Assunto: Errata para incluir especificação mínima.

Com os cordiais cumprimentos, referente a Requisição nº 255/2022, nº 10/2022, Processo nº 65/2022 - Contratação de empresa especializada para execução de obra relacionada à Criação de Espaço de Lazer, Esporte, Recreação e Cultura no município de Lucélia – SP, com fornecimento de materiais, mão de obra e equipamentos necessários. Local: Rua Prefeito Arnaldo Pozzetti, com as ruas José Luiz Mendes dos Santos e Pedro Pernomian – Lucélia/SP, conforme demonstra o projeto de iluminação em sua folha e 09/12 (nas figuras 1 e 2), conforme descreve o Memorial de Cálculo e Planilha Orçamentária em seus itens **6.8** e **6.11**, que traz a descrição das lâmpadas apenas como itens constantes em Planilha SINAPI, necessitando maior detalhamento nas descrições (ver figuras 3 e 4), conforme Memorial Descritivo em seu item **6.1**, que também requer maior detalhamento na descrição (ver grifo na figura 5), venho solicitar ao setor competente que promova a **ERRATA** para constar, além das informações apresentadas no projeto na folha 09/12, no Memorial de Cálculo e Planilha Orçamentária itens **6.8** e **6.11** e Memorial Descritivo em seu item **6.1*

Figura 1

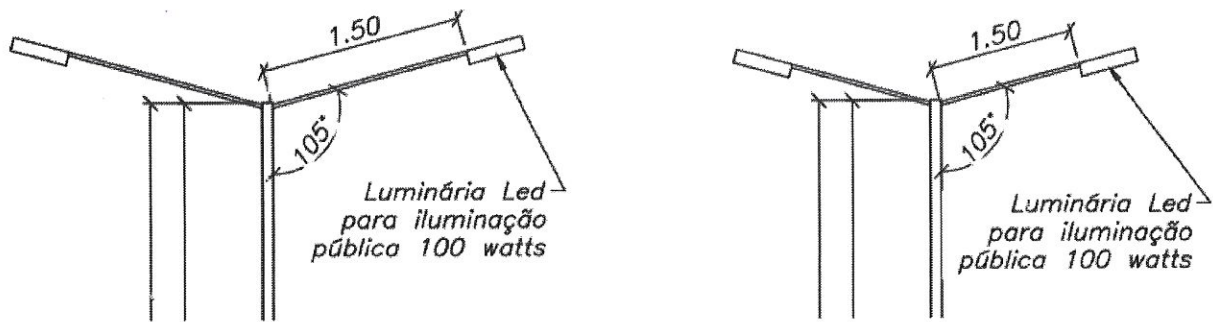
- As Luminárias de 100 w (iluminação Pública) deverão ter as seguintes características mínimas - fluxo lumin mín. de 13.000 lm e eficácia luminosa min. de 132 lm/w, temperatura da cor 5.000 k.

Figura 2

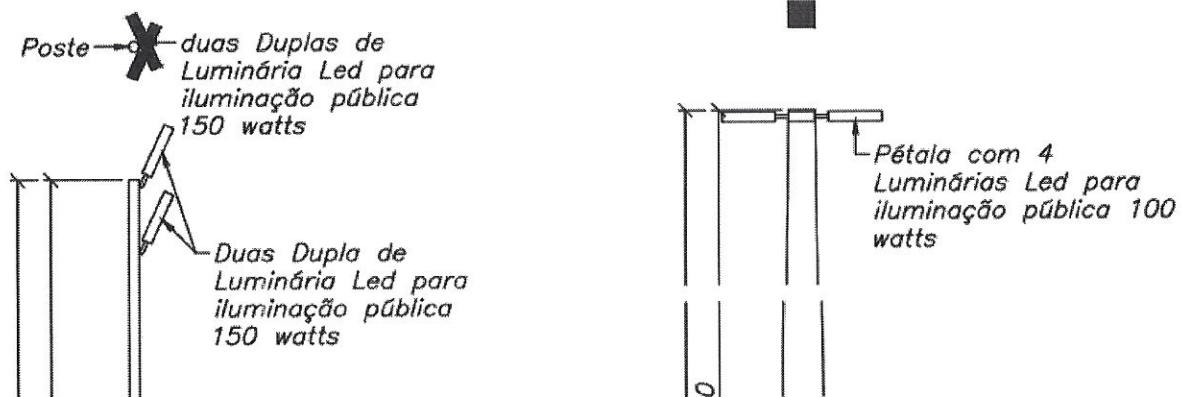
- As Luminárias de 150 w (Iluminação Pública) deverão ter as seguintes características mínimas - fluxo lumin mín. de 19.800 lm e eficácia luminosa min. de 132 lm/w, temperatura da cor 5.000 k.
